VERBALE DELLA CONFERENZA DEI SERVIZI DECISORIA DEL 17 NOVEMBRE 2023

SITO PE 900002 SITO "Ex Abbondanza ed ex Conglomerati Bituminosi Vomano", Via Lago di Campotosto, Pescara - Approvazione del report "Analisi di Rischio sito-specifica ai sensi del D.Lgs. 152/06 e s.m.i. e Piano di Monitoraggio Flux Chambers", presa d'atto e valutazione preliminare dei contenuti della "Nota Tecnica descrittiva della proposta di intervento" – elaborati predisposti dal geol. Angelo Di Ninni e dal geol. William Palmucci per conto di VEGA S.R.L.

Figura 6-2. Sorgente secondaria di contaminazione nel suolo superficiale SS1

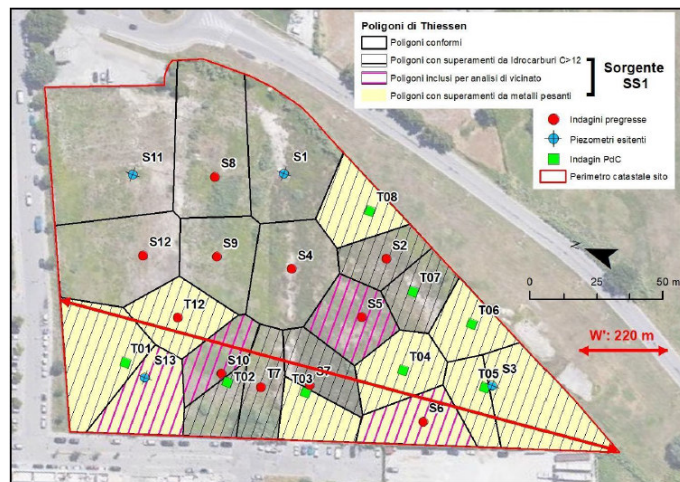
Nel seguito, inoltre, si riporta la suddivisione cartografica operata dai consulenti di parte.
